改善箇所説明図

基準不適合箇所(運転席または助手席エアバッグ内のインフレーター)

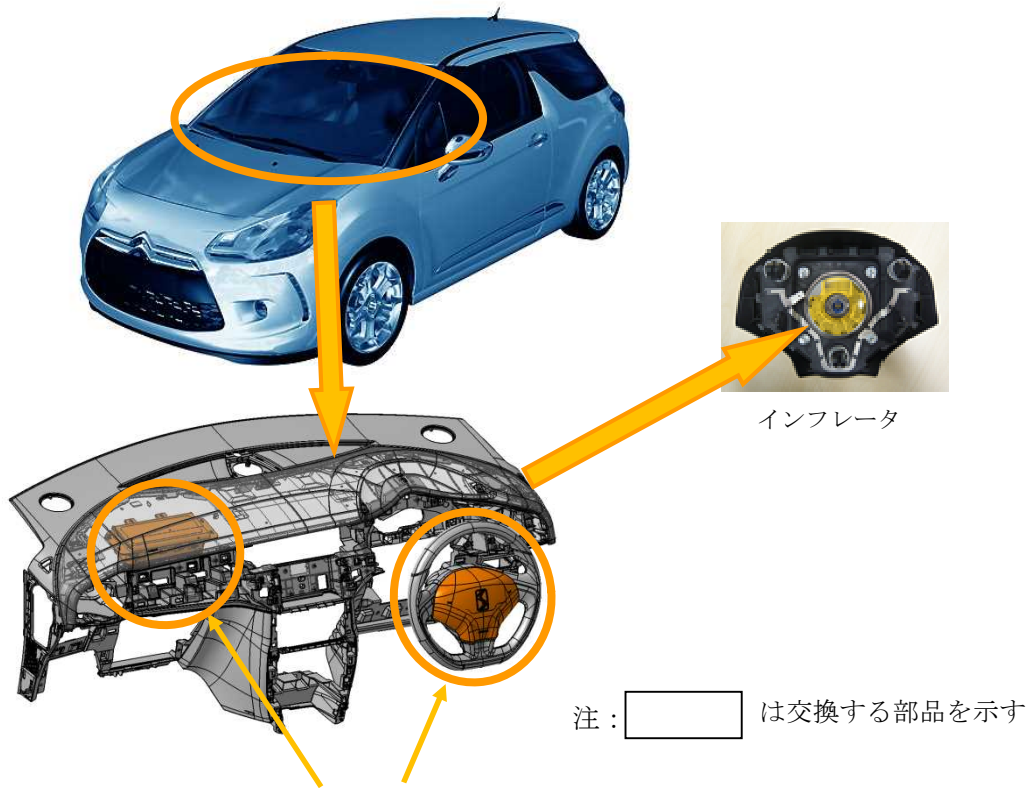
運転席用または助手席用のエアバッグのインフレーター(膨張装置)において、ガス発生剤の吸湿防止が不適切であった場合、高い湿度の環境下で温度変化を繰り返すと、ガス発生剤が劣化することがある。そのため、エアバッグ展開時にインフレーター容器が破損するおそれがある。

車両により搭載しているエアバッグのインフレータの種類が異なるため、仕様に応じて以下の改善措置を行う。

- ①運転席用エアバッグユニットを対策品と交換する。
- ②運転席用と助手席用のエアバッグユニットを対策品と交換する。

運転席ドアストライカー取り付けボルトの1つに黒ペイントを塗る。
